Zn. spr.: ZG.6030.2.2023

### ZAPYTANIE OFERTOWE – SPROSTOWANIE

W nawiązaniu do wystosowanego zapytania ofertowego z dnia 22.09.2023 r. znak sprawy ZG.6030.2.2023 na realizację zadania pn. „Uzupełnienie słupków oddziałowych na terenie Nadleśnictwa Rudziniec” Nadleśnictwo Rudziniec pragnie sprostować nieścisłość, która znalazła się w treści zapytania tj. dotyczącą materiału wykonania słupków. Na rycinie w treści zamówienia przedstawiono schemat wykonania słupka betonowego, tymczasem w tekście mowa jest tylko o słupkach granitowych.

#### **Słupki betonowe:**

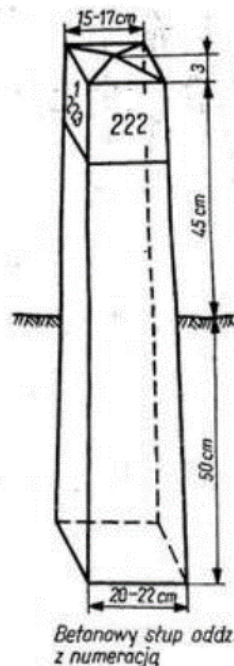
W związku z powyższym Nadleśnictwo Rudziniec informuje, że będzie rozpatrywać oferty **zarówno na słupki betonowe jak i granitowe** wykonane zgodnie z poniższymi parametrami:

Wykonane z betonu klasy co najmniej C25/30 lub lepszej, o wodoszczelności W8 i wymiarach, wd. poniższego schematu:

- podstawa 21 cm x 21 cm (+1 cm),
- wysokość minimalna 100 cm, w tym główka wysokości 20 cm
